Mission régionale d'autorité environnementale

**Avis sur le projet de centrales photovoltaïques au sol et flottante
à Matignicourt-Goncourt et Moncetz-l'Abbaye (51)
porté par la société SAS CPES Lac de Cloyes**

n°MRAe 2022APGE14

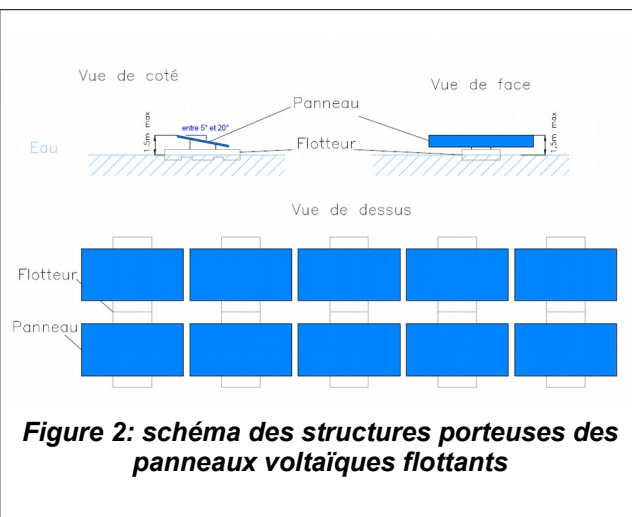
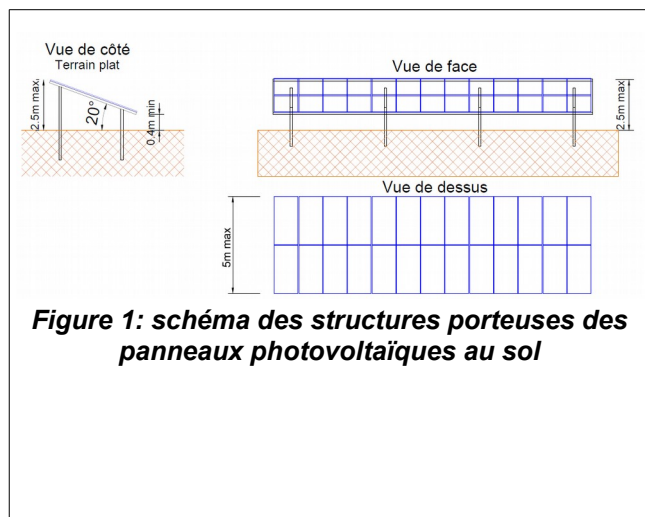
Pour les panneaux solaires flottants, les modules photovoltaïques seront installés sur une structure flottante (cf. Figures 1 et 2). L'élément de base de la centrale est constitué d'un flotteur principal, supportant le panneau, puis d'un flotteur de liaison en plastique, assurant la connexion des flotteurs principaux entre eux, et constituant également une allée de maintenance. Les panneaux sont inclinés à environ 10-12° (min 5°- max 20°). Cette inclinaison permet d'optimiser l'utilisation de la surface et la production, tout en limitant les efforts de soulèvement exercés par le vent.

Enfin, l'Ae s'interroge sur la nature des matériaux utilisés pour les flotteurs et les risques de migration de particules de matière dans l'eau et dans la nappe affleurante.

- **préciser les impacts des différentes options possibles du système d'ancrage et justifier le ou les choix retenus ;**
- **privilégier des fondations non invasives (par exemple, longrines ou massifs en béton posés au sol) ;**
- **préciser la matière du flotteur principal et la nature du plastique du flotteur de liaison.**

Carte 4 : hypothèse de raccordement

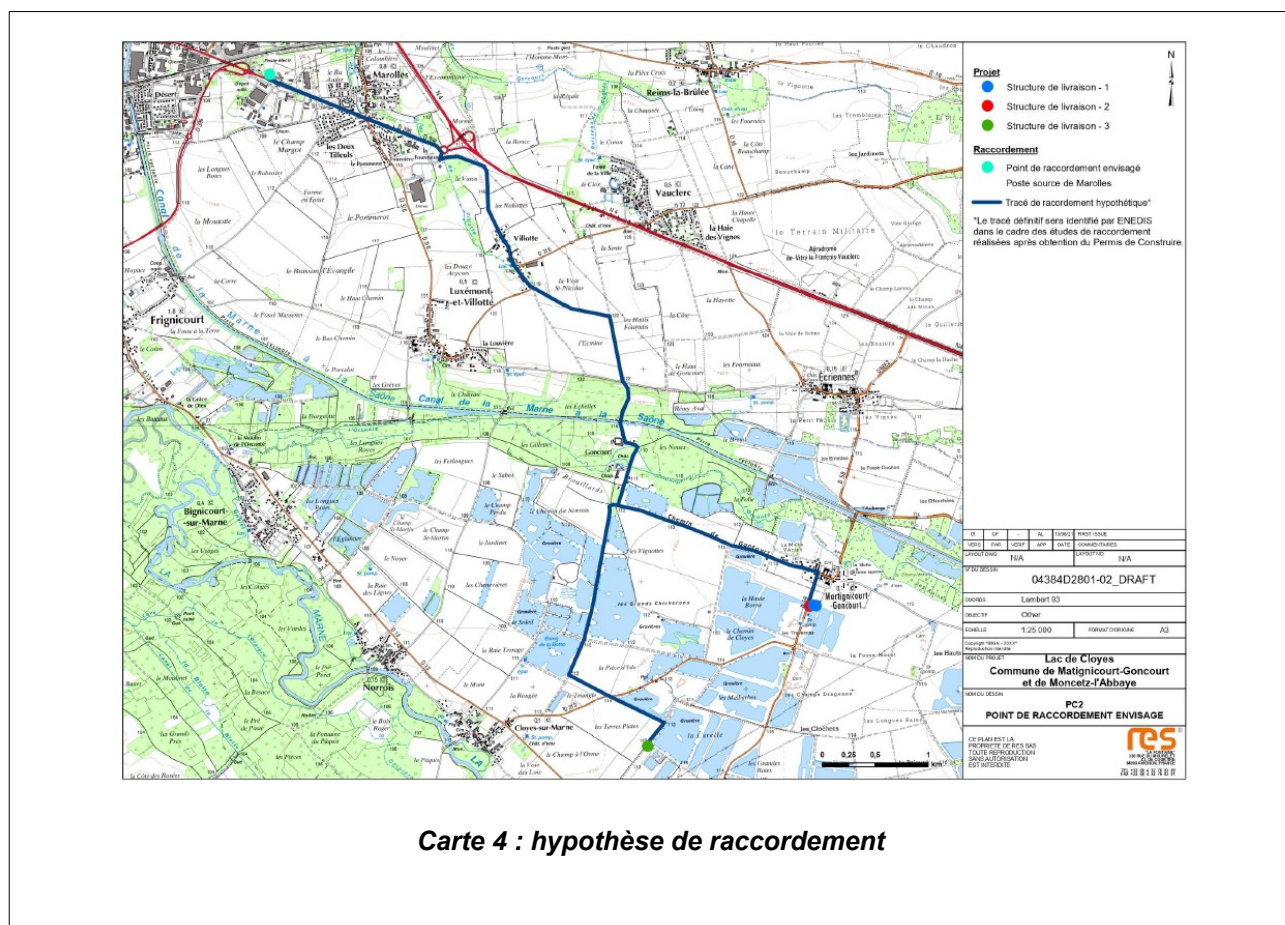
Le porteur de projet envisage de raccorder les centrales au réseau ENEDIS par l'intermédiaire du poste source de Marolles situé à 9 km du projet. L'Ae signale que ce poste ne dispose actuellement pas de capacité disponible.

L'Ae rappelle qu'au regard de l'article L.122-1 du code de l'environnement⁷, les travaux de raccordement, dès lors qu'ils sont réalisés dans le but de permettre à la centrale de fonctionner, font partie intégrante du projet. Si ces derniers ont un impact notable sur l'environnement, ils devront faire l'objet d'un complément à l'étude d'impact évaluant les impacts et proposant des mesures d'évitement, de réduction et le cas échéant de compensation de ceux-ci. Ce complément éventuel devra être transmis à l'Ae pour avis préalablement à la réalisation des travaux de raccordement⁸.

L'Ae recommande au pétitionnaire d'évaluer les impacts prévisibles du raccordement envisagé au vu des informations disponibles, en particulier de déterminer si des espaces à enjeux seraient concernés par les travaux de raccordement.

Figure 8: point de vue depuis la D13 longeant le secteur le plus au sud (sans puis avec mise en œuvre de haies)

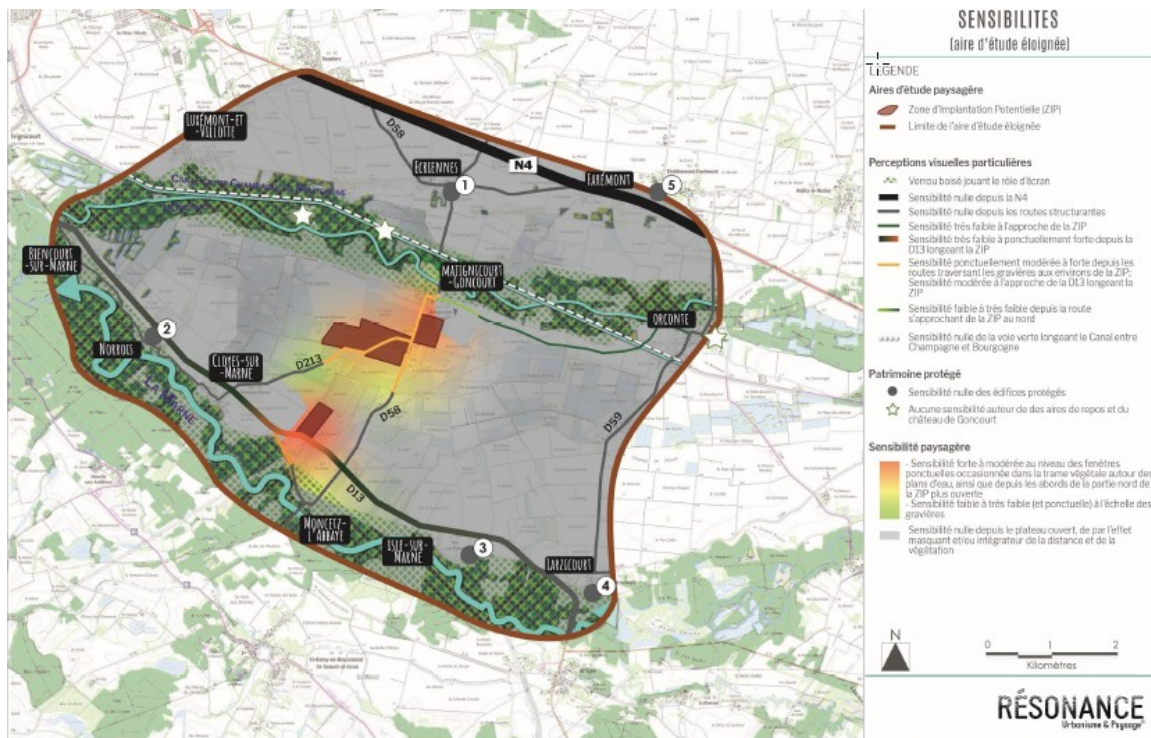
- aménager qualitativement les entrées, implantées en retrait par rapport aux axes de circulations principaux (une dizaine de mètres) ;
- la plantation de frange végétale (extérieur de la clôture) afin de minimiser les vues sur les éléments du projet et remobiliser le motif végétal préexistant au niveau des routes D58, D213 et D13 ;
- privilégier une teinte similaire pour l'ensemble des éléments techniques (clôture, portail, postes techniques...), dans les tons vert-gris, afin de s'accorder avec les teintes dominantes préexistantes dans le paysage ;
- l'ensemble des sites est clôturé sur environ 9 300 ml cumulés par une clôture de 2 m de haut. Afin d'assurer la continuité des corridors écologiques pour la petite faune terrestre, le choix des clôtures se portera sur des grandes mailles ou un maillage commun avec des découpes à la base, pour permettre le passage de la petite faune.

- **préciser les modalités d'entretien des haies (quand ? Qui ? Comment ?...)** ;
- **choisir des essences locales et diversifiées, ainsi que des strates végétales différentes (arbusives et arborées), en portant une attention toute particulière aux essences sensibles aux modifications climatiques en cours et sujettes à maladies.**
